sst-イーグルフレイヤ-EX WC 追加説明文
sst-eagle FREYA-EX WC additional instructions

この度は 0404-988 sst-イーグルフレイヤ-EX WCをご購入いただき、誠にありがとうございます。取扱説明書の内容に追加がありますので、必ずこの説明書をお読みください。

14 ローターヘッドの組立 Rotor head assembly

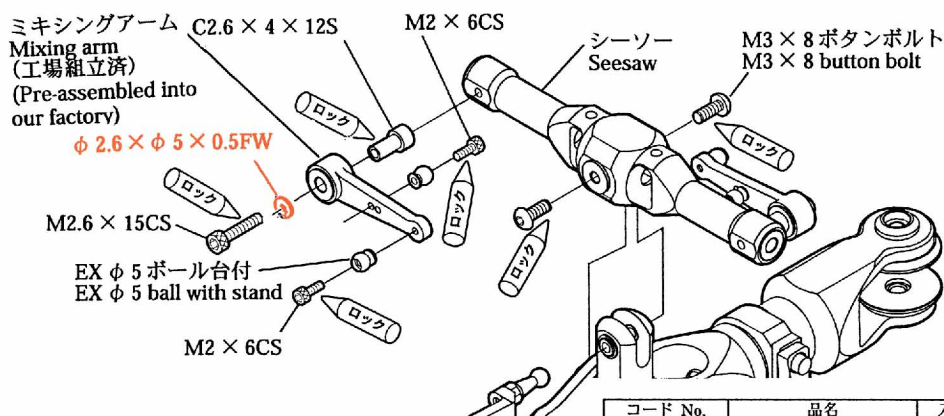
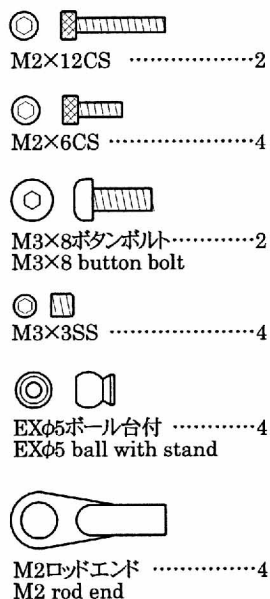
- ① ミキシングアームにφ5ボール台付をM2×6CSで取付けます。
- ② シーソーをセンターハブにM3×8ボタンボルトで取付けます。

- ① Attach the φ 5 ball with stand to the mixing arm with M2 × 6CS.
- ② Attach the seesaw to the center hub with M3 × 8 button bolts.

25 ローターヘッド周りのリンケージ Rotor head linkage

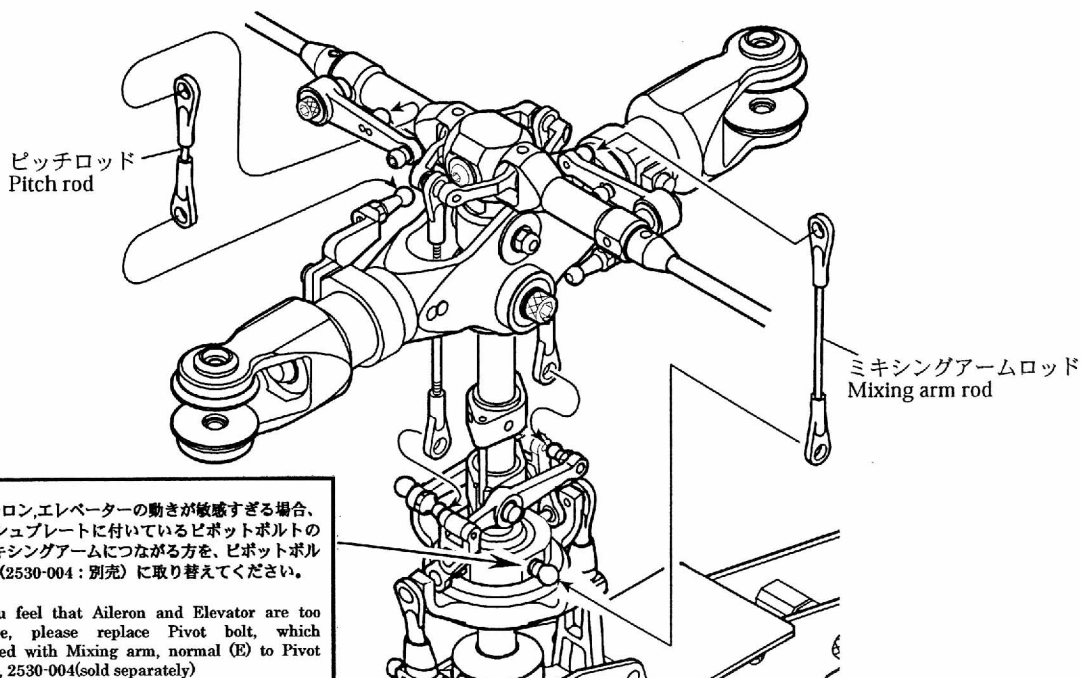
エルロン、エレベーターの動きが敏感すぎる場合、スワッシュプレートに付いているピボットボルトのうちミキシングアームにつながる方を、ピボットボルト(D) (2530-004: 別売) に取り替えてください。

If you feel that Aileron and Elevator are too sensitive, please replace Pivot bolt, which connected with Mixing arm, normal (E) to Pivot bolt (D), 2530-004(sold separately)
